氏名 「行動する市民科学者の会・北海道」

北海道電力株式会社泊発電所の発電用原子炉設置変更許可申請書(3号発電用 原子炉施設の変更)に関する審査書案

図1:音波探査では、海底活断層は図中の赤や青、黒のように切れ切れにしか認定できていなかったが、アナグリフ(図2)を用いた変動地形学的手法では、黄色の線のように、連続した1本の活断層として認定できていた。(後藤、2024; 後藤・鈴木、2024)

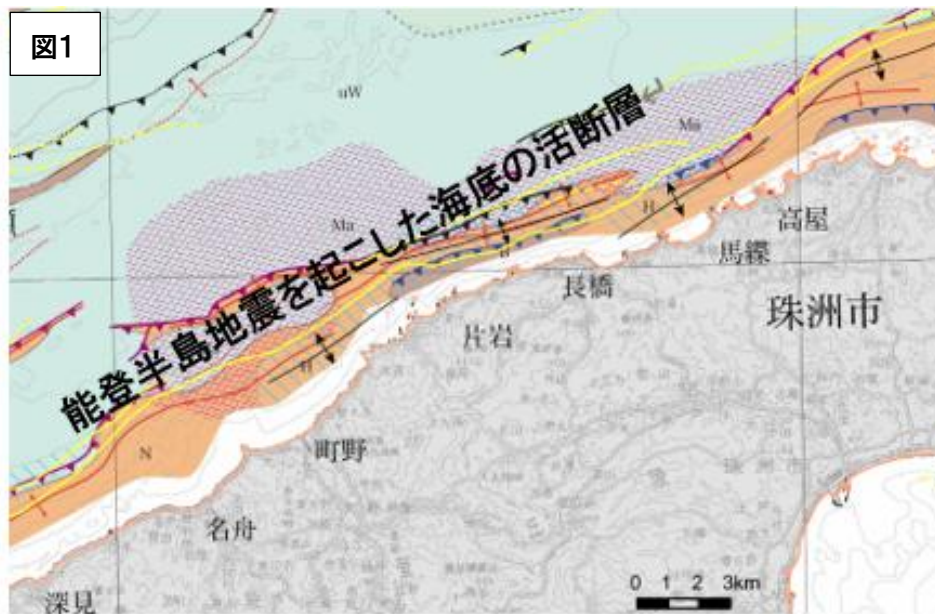
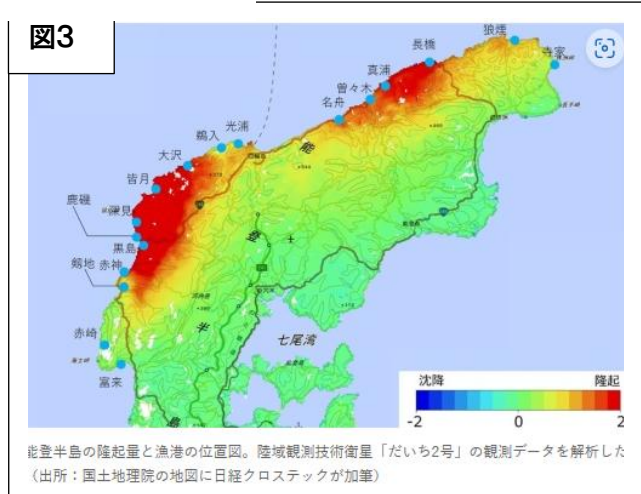
解釈別記 2 および規制委が、海域でも、変動地形学的調査を行うべきであると要求しているにもかかわらず、北電がそれに応えていないのは不当である。能登半島地震によって、とくに海岸に近い海底活断層の認定における音波探査の限界が明らかになり、変動地形学的手法によらなければ、それらを正しく認定できないことが明らかになった(図1~3参照)のであるから、変動地形学的調査を行うべきである。

図5

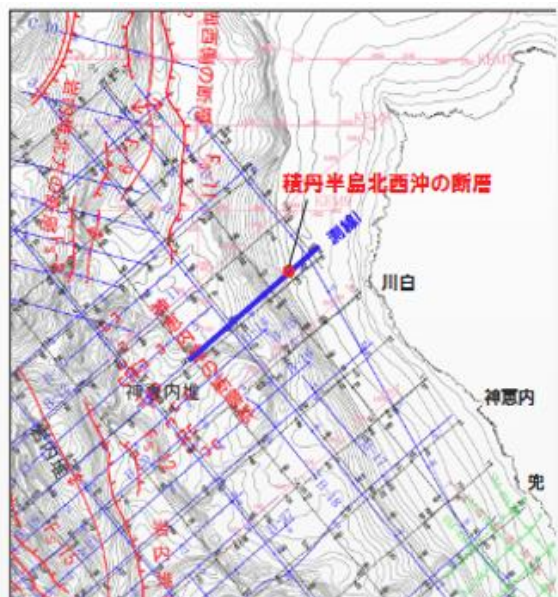
規制委は、地質「審査ガイド」で「将来活動する可能性のある断層等が疑われる地表付近の痕跡や累積的な地殻変動が疑われる地形については、個別の痕跡等のみにとらわれることなく、その起因となる地下深部の震源断層を想定して調査が実施されていることを確認する。」としていることから、離水ベンチなどの地震性隆起をもたらした海底活断層の位置を明らかにするように求めた。しかし、北電が、その回答として提出したのは、図1のように、積丹半島の北西端に近い 1 地点のみに活断層が存在する、という、およそ不合理なものであった。そもそも活断層が、1 点にしか現れないということが原理的にありえないことである。これは、北電が、海底の活断層についての変動地形学的調査を無視してきた結果である。したがって、規制委は、北電に変動地形学的調査を行うことを命じ、審査をやり直すべきである。

このように、活断層が
海底の一点だけに現れ
るということは、そもそも
不合理である。

図2、3のように、変動
地形学的手法により、積
丹半島西方断層を検討
するべきである。

図6

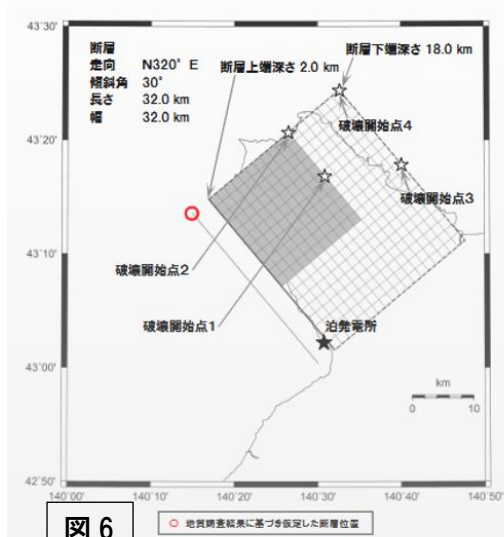
また、北電は、規制委からの要求により、この1点から、断層の走向を0、20° 及び40° の3つのケースを設定し、また傾斜も、いくつか変化させて評価を行った。図6は、そのうちの1つであり、断層が最も長く想定され、32kmになった場合を示している。

しかし、すでに意見5、6で述べたように、1点のみに「海底活断層を設定すること自体が不合理なものであり、レシピなどにより1点しかない情報から断層の長さを設定することも、仮定のうえに仮定を重ねた計算にしかすぎない。北電は、まず、「審査ガイド」に従って、変動地形学的調査をきちんと行ったうえで、海底活断層の有無、その位置を正しく推定すべきである。意見4～6で述べた通り、北電は「審査ガイド」に違反しているからである。

図6で、北電は、32kmの海底活断層を設定しているが、結局、ここで想定された活断層は、変動地形学的調査によって認定された、積丹半島西岸の海底活断層の南半分にはほぼ該当する結果となっている。すなわち、

図9
渡辺・鈴木(2015)、渡辺(2016)の日本地理学会発表資料などをもとに作成。

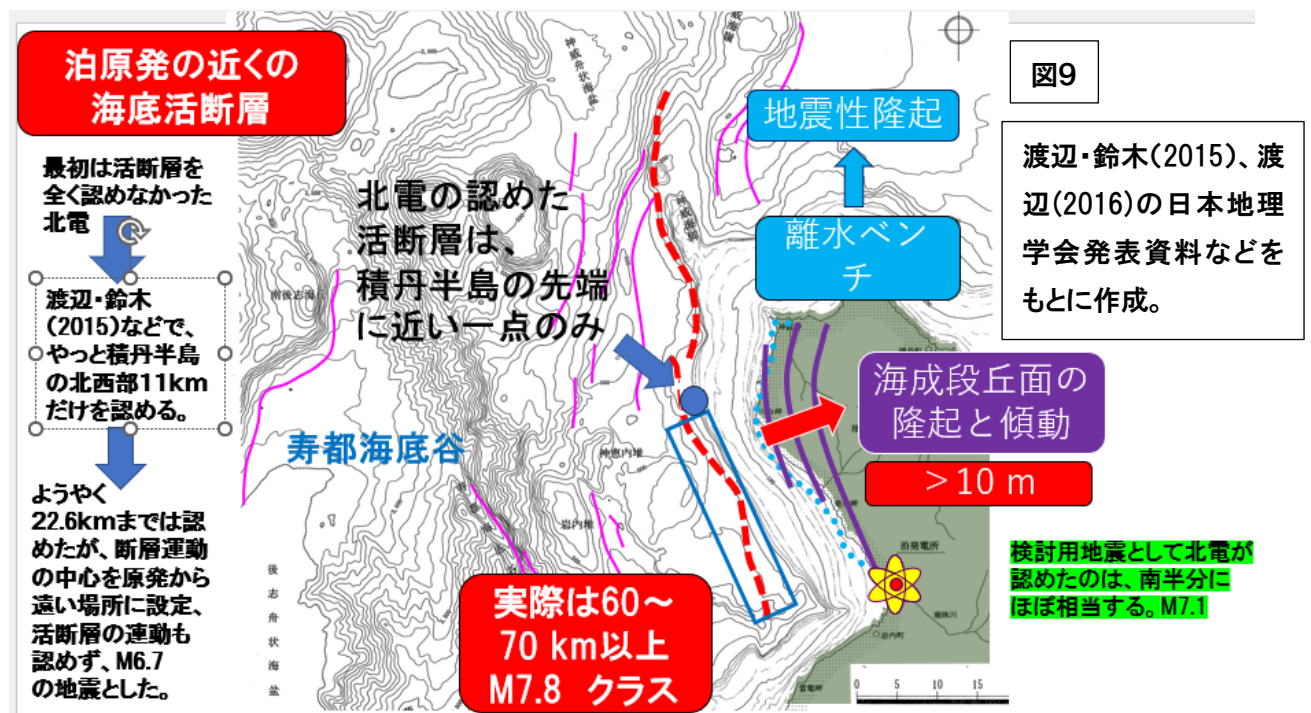
一方、規制委は、「地震動評価」において、複数の活断層の連動を考慮することを要求している（申請書 27 ページ 10～11 行目）。この要求に従えば、変動地形学的調査では、積丹半島西岸断層は、図9に示すように、いったん海底でとぎれたあと、さらに北西方向に続き、全長は 70km にも及ぶ（渡辺・鈴木、2015）。これらの活断層の連動も考慮されるべきである。

図12

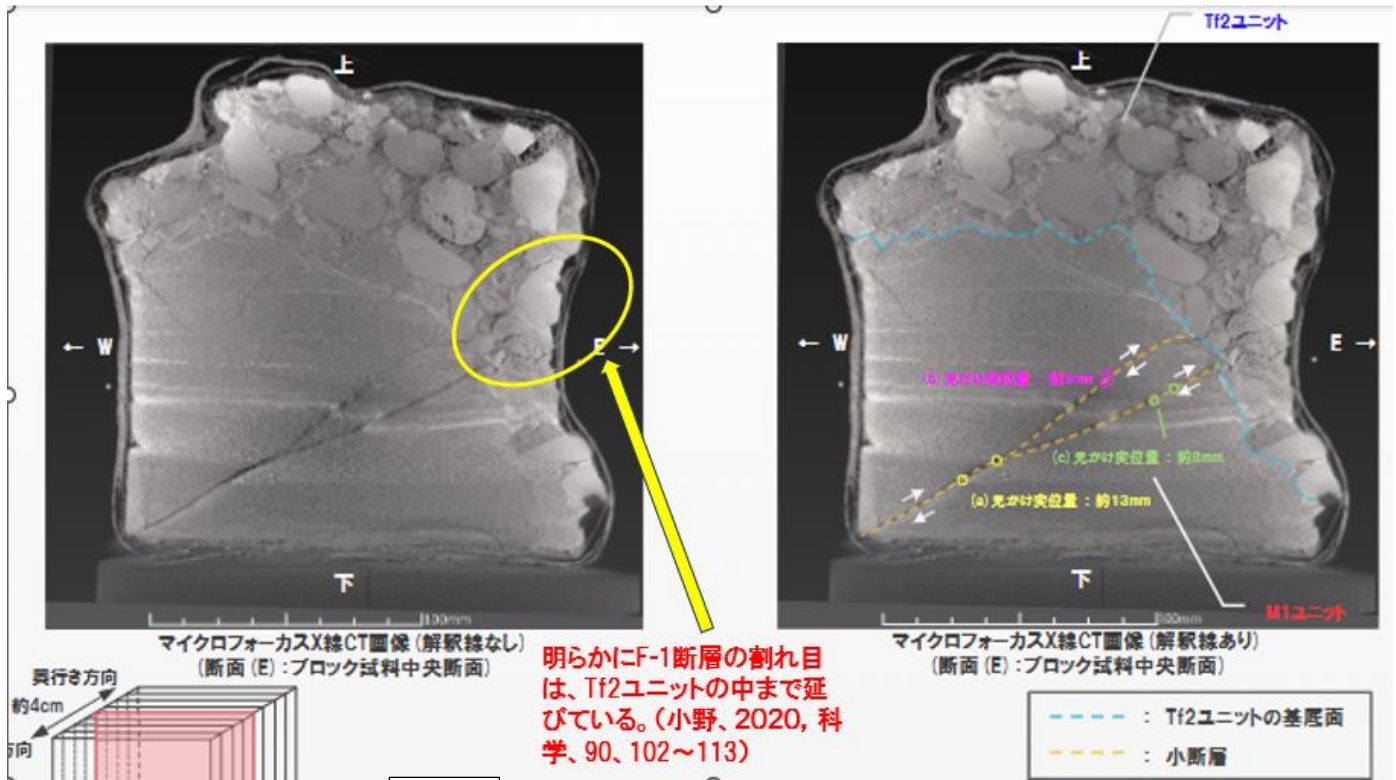
しかし、上載地層法が使えるのは、断層の上端が、(1)明らかな不整合で切られていること、かつ、(2)不整合の上位に載る地層の年代が、12.5 万年前か後か、明確に判断できることの 2 つの条件が満たされた場合だけである(図 10 参照)。北電が、F-1 断層の活動性を上載地層法で判定するために、行った最初の掘削箇所(図 11)では、F-1 断層は、不整合によって上端を切られているのではなく、たんに、MIS9 の砂丘堆積物の中で、上方にせん滅しているだけであることが渡辺・小野(2018)によって指摘され、規制委もそれを承認した。北電は、そのために、北側と南側で新たな開削を行い、F-1 断層が、不整合によって切られ、かつ、不整合の上に乗る地層が 12.5 万年前より古い地層であることを実証しようとした。しかし、まず、北側開削箇所では、F-1 断層は、不整合によって切られておらず、F-1 断層は、不整合を超えて、上位の礫層の中にまで入り込んでいることが、北電の提出したCT写真(図 12)から明らかだからである。

図12に示すように、F-1 断層の延長が、不整合面を超えて Tf2 ユニットの中まで入りこんでいるのは明らかであり、北電もそれ認めている。北電は、図13のように、Tf2 ユニット中の割れ目は、「ブロック試料採取後の除荷及び乾燥収縮等に起因する亀裂であると考えられる」としているが、「考えられる」と言っているだけで、その証拠は何も示されていない。本当に、北電の主張するように、「ブロック試料採取後の除荷及び乾燥収縮等に起因する亀裂であるならば、そのようなことがないように注意して、再度、試料を作製し直せばよいからである。したがって、規制委は、北電にそれを命じ、審査をやり直すべきである。

図14

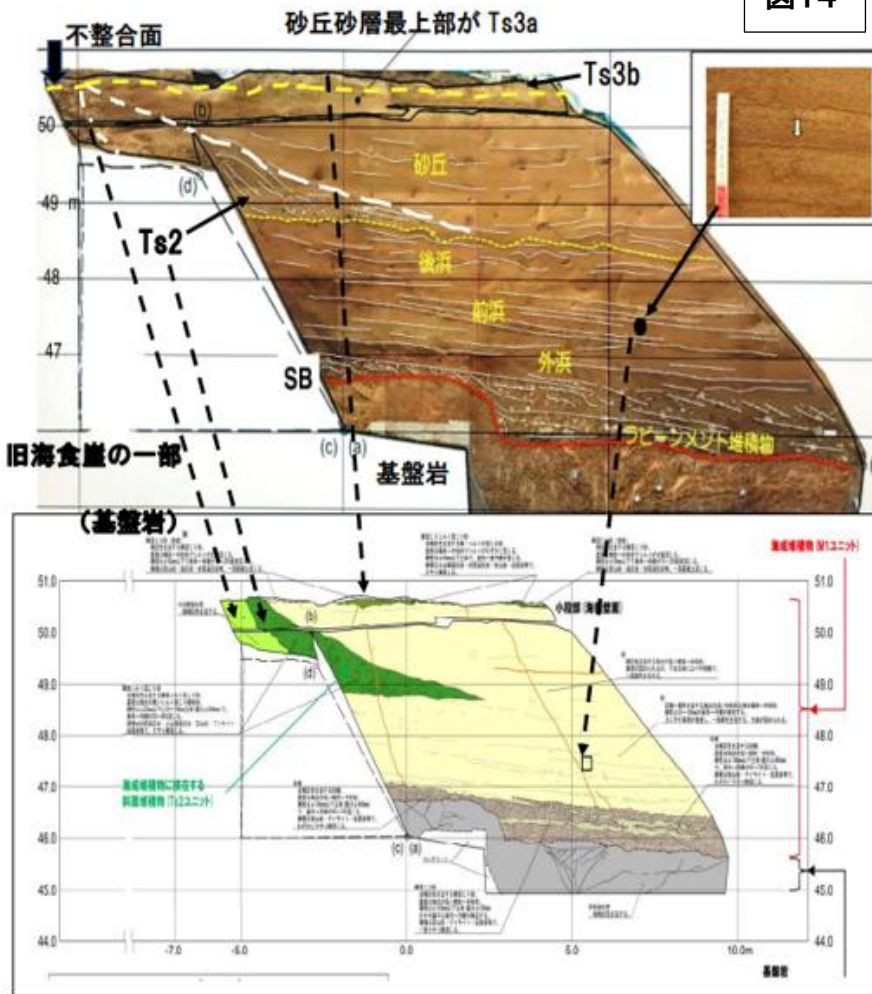
北電がこのような、初歩的ともいえる誤りを犯したのは、北電が、南側開削箇所の地層を、シークエンス層序学手法で分析していないからである。(2)で、北電は、M1 ユニートをすべて海成層としている(図 14 下の図)が、シークエンス層序学的手法で分析すれば、図 14 の上の図のように、南側開削箇所での M1 ユニットは、基底礫層に始まる一連の海進の堆積物であり、外浜、前浜、後浜堆積物が順に重なり、最後は海岸の砂丘堆積物で終わっていることは明らかである。北電の言う Ts3a ユニットは、その砂丘堆積物の最上部に過ぎず、そもそもユニットに分けることができないものである。北電が Ts3a ユニットは下位の M1 ユニートを「侵食」している、と

南側開削箇所、北電が、M1 ユニットと一括し、すべてを海成堆積物とした地層は、外浜→前浜→後浜→砂丘堆積物に区分され、北電の Ts3a ユニットは、たんに、M1ユニットの連続であり、砂丘堆積物の表層部でしかないことがわかる。

M1 ユニートをすべて、海成堆積物として一括し、上部は厚い砂丘堆積物であることを無視した北電の解釈図。

図15

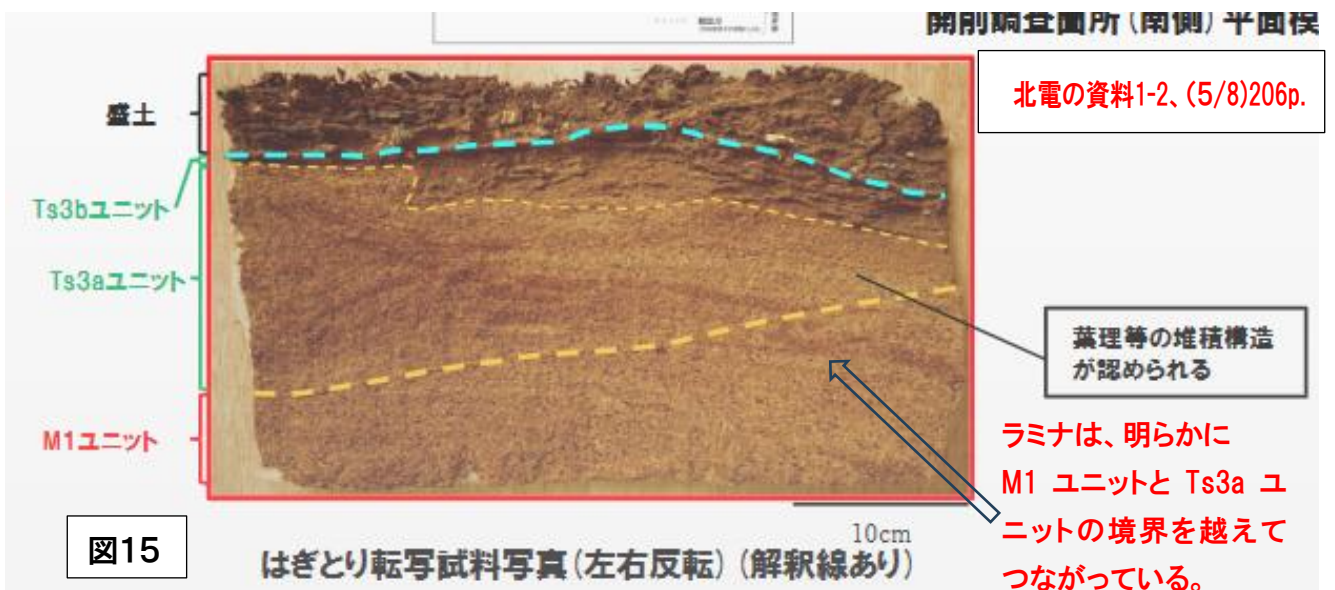
以下、図 15 で示すように、北電の主張する「不整合」を越えて、ラミナは、M1ユニットから Ts3a ユニットに連

ラミナは、明らかにM1 ユニットと Ts3a ユニットの境界を越えてつながっている。

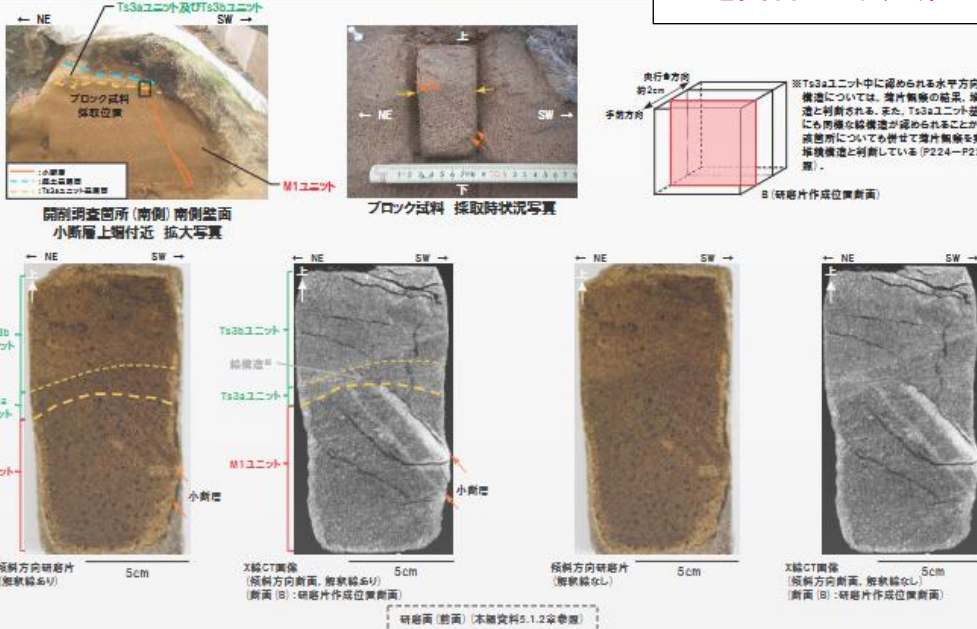
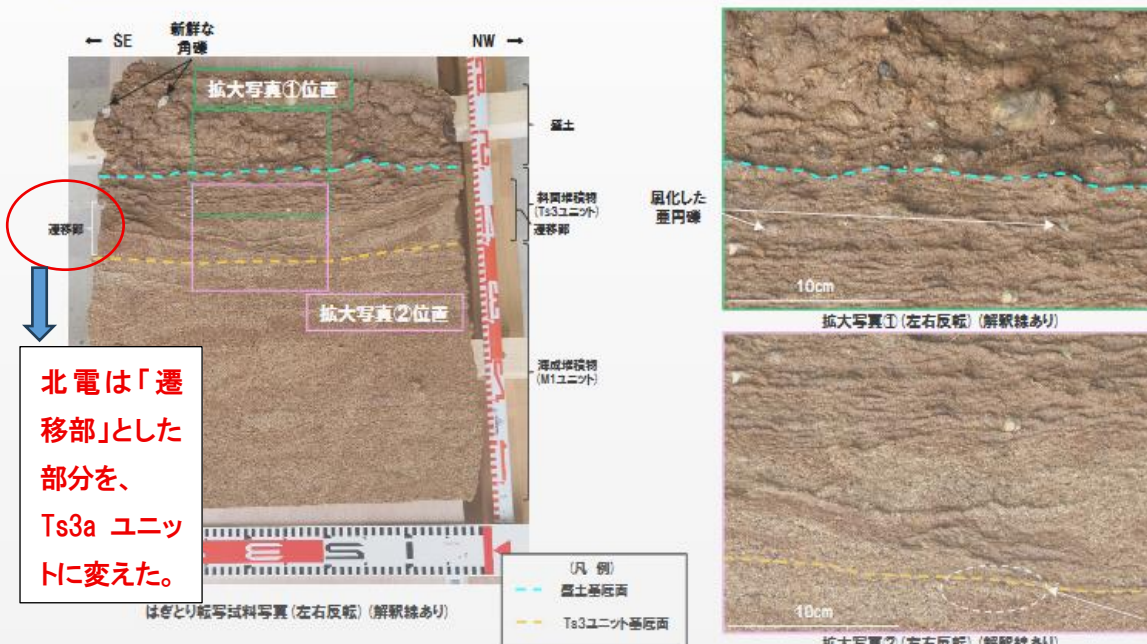
図17と図18を比較してみれば、北電が、最初は「遷移部」として、M1が徐々に変化する部分としていたものを、「Ts3a ユニット」として、あたかも、M1とは別な地層のように見せかけていることが明らかである。これは、「不整合」の捏造ともいえ、許されない行為である。

北電が、「遷移部」は、下位のM1ユニットの葉理を「侵食している」としているが、たんに、風で、ラミナが乱れているだけであり、砂丘堆積物に一般的なクロスラミナの堆積構造に過ぎない。

北電は「遷移部」とした部分を、Ts3a ユニットに変えた。

図20

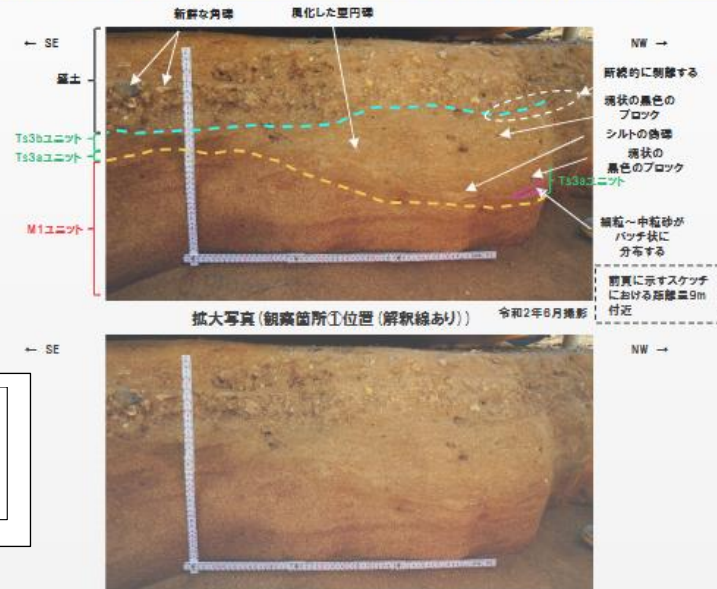
また、図 20、図 21 では、北電が、「偽礫」が入っている部分を Ts3a ユニットとして、M1 ユニットから区分し、そこに「不整合」=「侵食」を入れているが、「偽礫」とは、砂丘堆積物の表層によく見られる堆積構造に過ぎない。それを、不整合面を特徴づけるもののように考えるのは、明らかな誤りだからである。

北電は、偽礫の存在を重視して、それが入る部分を Ts3a ユニットにしているが、偽礫とは、砂丘堆積物の表層部でよく見られる堆積構造の一つであって、それをもって、別な地層とすることはできない。逆に偽礫の存在は、北電の言う Ts3a ユニットが、M1 から続く砂丘堆積物の表層部であることを証明しているのである。

図21

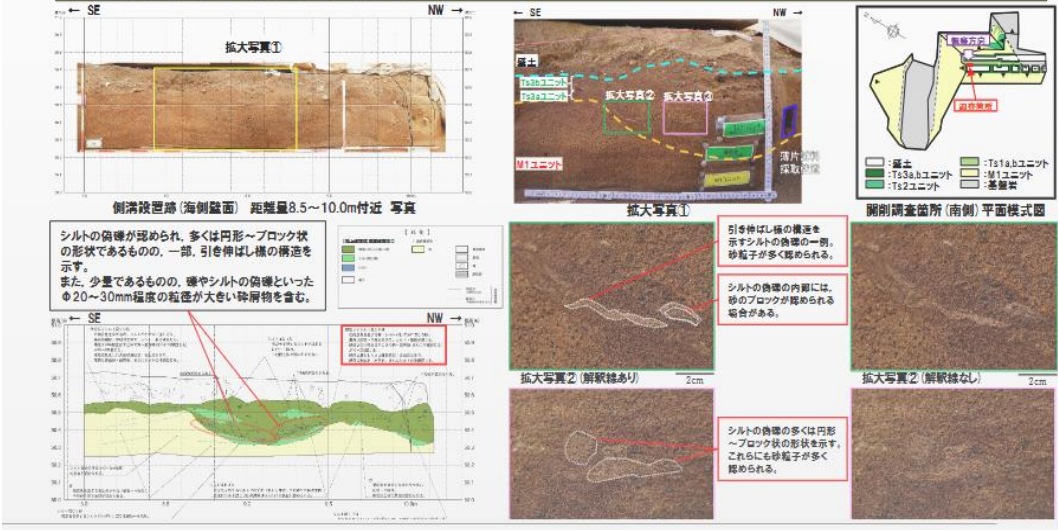
北電は、偽礫や、細砂～中粒砂がパッチ状に入る部分を、Ts3a ユニットとしているが、偽礫や、砂のパッチ、風化礫などは、砂丘の表面によく見られる堆積構造であり、また下位のM1ユニットを侵食している、というのは、すでに述べたように、砂丘堆積物には一般的にはラミナの切り合いに過ぎず、これらをもって、Ts3a ユニットを設定するのは正しくない。

図23

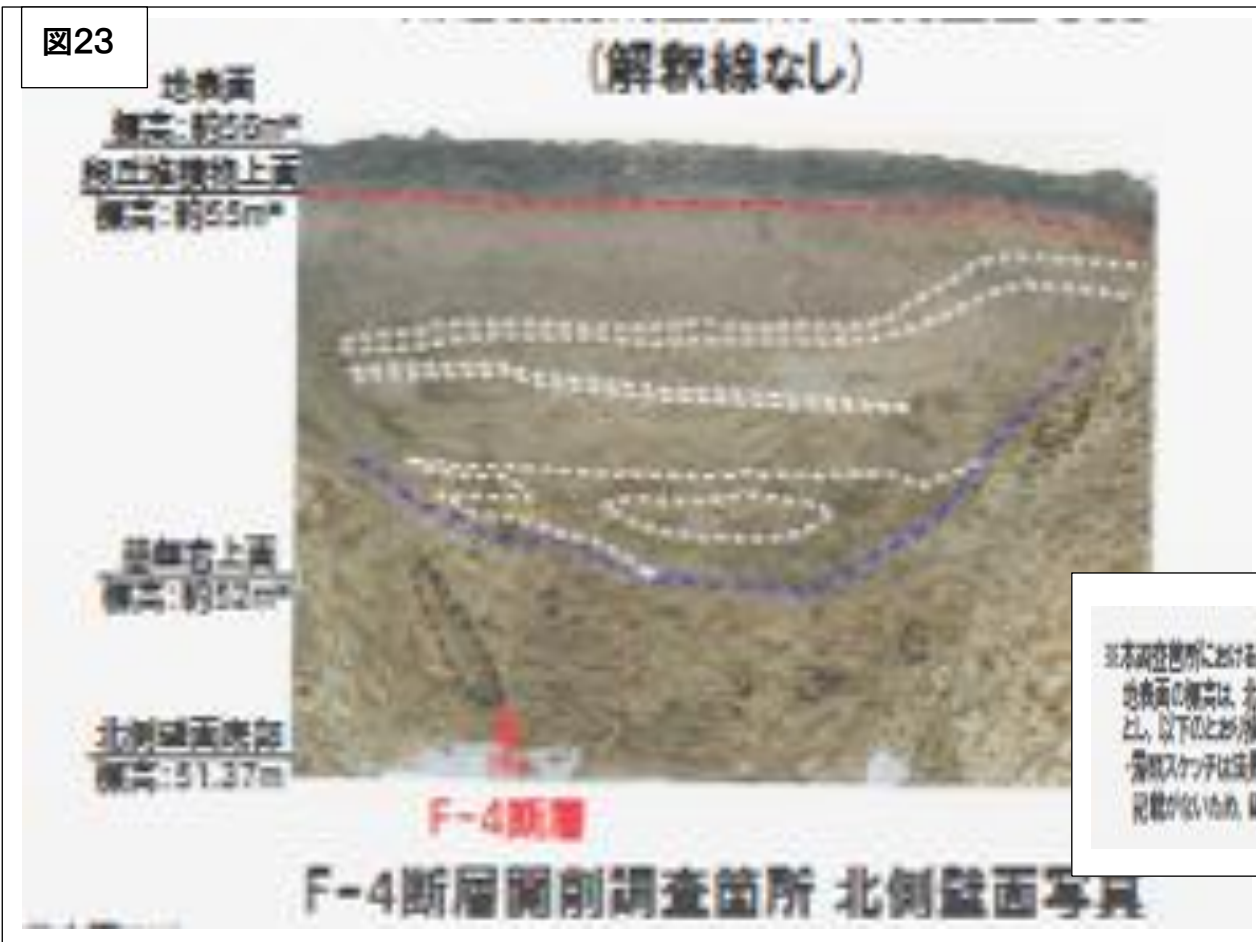
しかし、北電は、まず、「F-4 断層開削調査箇所において」、ほとんどまともな地質調査を行っていない。規制委の審査会合に提出された F-4 断層開削調査箇所のデータは、図 22 の写真 1 枚と、ごく簡単なスケッチだけである。図 23 のように、谷埋め堆積物については、地層区分されているだけで、実際の地層が分析されていないので、データとしての意味はない。シルト質に見える上半部の褐色の堆積物の記載も全くない。図 23 右下(オリジナルな図では左下にある)の北電の説明からすると、北電は測量すらしていなかったことが明らかである。したがって、標高もすべて推定値にすぎない。谷埋め堆積物の厚さは 3mになるが、崖面の傾斜も測定されていないので、あくまでも推定に過ぎない。こんなことが許されていいはずがない。

図24

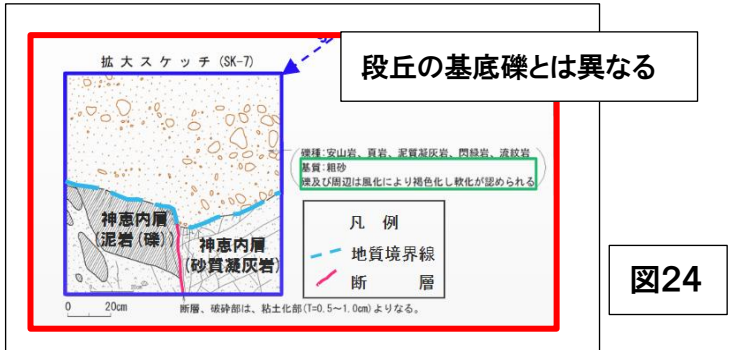
段丘の基底礫とは異なる

北電は、測量さえ欠いた非科学的な調査結果から、この谷埋め堆積物は、Hm2面をつくる海成堆積物であると断定しているが、その根拠は科学的には認められない。海成層の根拠として、粗砂からなり、水平層が発達し、基底部に礫層があることなどを挙げているが、粗砂というのは図24の基底部スケッチの記載だけに過ぎない。また、層も水平ではなく、曲がったり乱れたりしている。基底部の礫も、角礫が混じり、乱雑な堆積を示し、本来の Hm2段丘の基底礫層が、円礫で、一方向のインプリケーションが発達するのとは全く異なっているからである。むしろ、斜面堆積物が谷を埋めた、氷期の谷埋め堆積物の特徴をよく示すからである。

図26

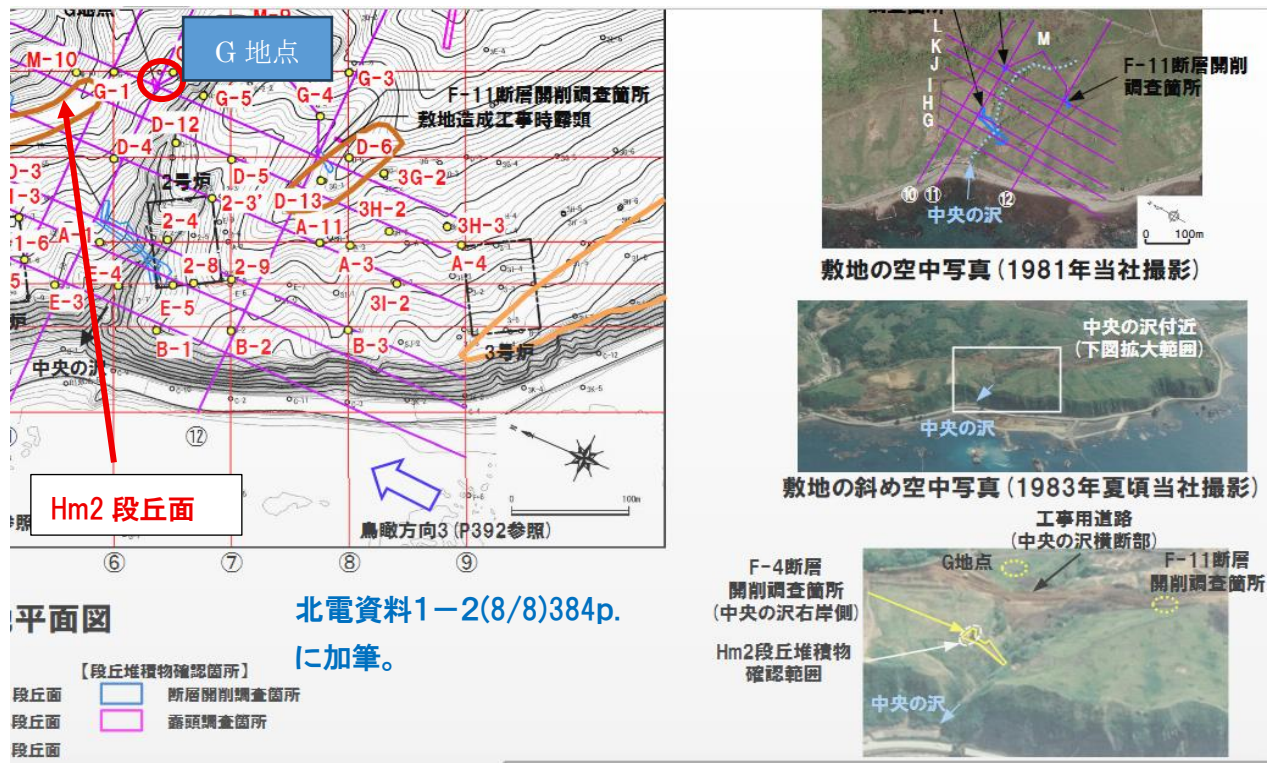
G地点は、図26の北電の資料からしても、Hm2段丘面の上にあるのではなく、そこから「中央の沢」へと下っていく斜面上にある。空中写真(図 26 の右下)を見ても、明らかにそうである。一方、F-4 断層開削調査箇所は、図 26 の地図か空中写真に、その位置は書き込まれているが、肝心の、北電が規制委に提出した写真やスケッチ(図22, 23)の正確な位置、写真を撮影した方向など、詳しいデータは、これまでの審査で、全く明らかにされていない。どの地点で、どのような方向の断面を撮影したのか、という基本的なデータすら、明らかにされていないのである。

しかし、図26の地図と空中写真から判断する限り、F-4断層開削調査箇所も、また、Hm2段丘面を下刻した深い「中央の沢」に向かって、Hm2段丘面から下っていく斜面を掘削しているように見える。ただ、G地点は、ま

だ、Hm2段丘面からあまり離れていない、斜面上の地点であるのに対し、F-4 断層開削調査箇所は、「中央の沢」の谷に近い場所であり、周辺のなだらかな周氷河性斜面が、その谷に連続する場所であることがわかる。
